リコール届出一覧表

リコール届出日：平成21年5月13日

リコール届出番号	外-1576	リコール開始日	平成21年5月14日	
届出者の氏名又は名称	フォルクスワーゲン グループ ジャパン株式会社 代表取締役 ゲラシモス・ドリザス	製作国：ドイツ連邦共和国 製作者名：フォルクスワーゲン株式会社 問い合わせ先：フォルクスワーゲン カスタマー センター (通話無料) 0120-993-199 (アドレス) http://www.volkswagen.co.jp/		
不具合の部位(部品名)	動力伝達装置(ドライブシャフト)			
基準不適合状態にあると認める構造、装置又は性能の状況及びその原因	ドライブシャフトにおいて、プロテクトカバーの塗装が不適切なため、製造時にプロテクトカバーが正しく組み付けられておらず、ドライブシャフト連結ボルトの締め付けトルクが規定トルクを下回るものがある。そのため、そのまま使用すると、当該ボルトが緩み異音が発生し、最悪の場合、当該ボルトが脱落し、走行不能になるおそれがある。			
改善措置の内容	全車両、ドライブシャフトの形状を確認し、対象となるものはボルトの緩みを点検し、緩んでいる場合は当該シャフトの全ボルトを新品と交換する。また、緩んでいない場合は、規定トルクまで増し締めする。			
不具合件数	65件	事故の有無	なし	
発見の動機	市場からの情報による。			
自動車使用者及び自動車分解整備事業者に周知させるための措置	<ul style="list-style-type: none"> ・使用者：ダイレクトメールで通知する。 ・自動車分解整備事業者：日整連発行の機関誌に掲載する。 ・対策実施済車には、運転者席側ドア開口部のドアロックストライカー付近に外-1576ステッカーを貼付する。

改善箇所説明図

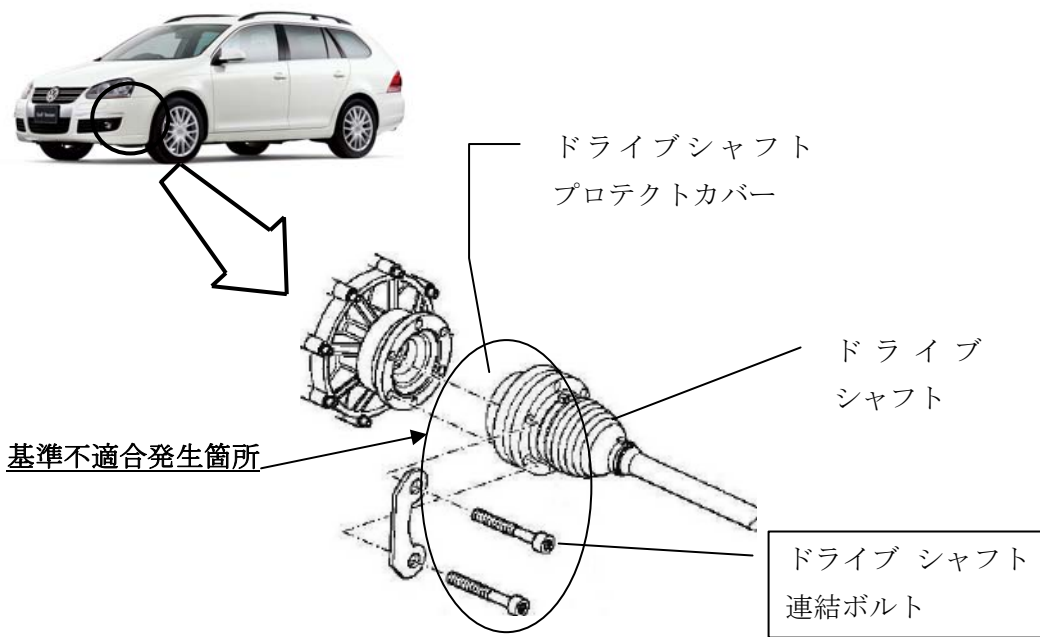
基準不適合発生箇所

ドライブシャフトにおいて、プロテクトカバーの塗装が不適切なため、製造時にプロテクトカバーが正しく組み付けられておらず、ドライブシャフト連結ボルトの締め付けトルクが規定トルクを下回るものがある。そのため、そのまま使用すると、当該ボルトが緩み異音が発生し、最悪の場合、当該ボルトが脱落し、走行不能になるおそれがある。

改善内容

全車両、ドライブシャフトの形状を確認し、対象となるものはボルトの緩みを点検し、緩んでいる場合は当該シャフトの全ボルトを新品と交換する。また、緩んでいない場合は、規定トルクまで増し締めする。
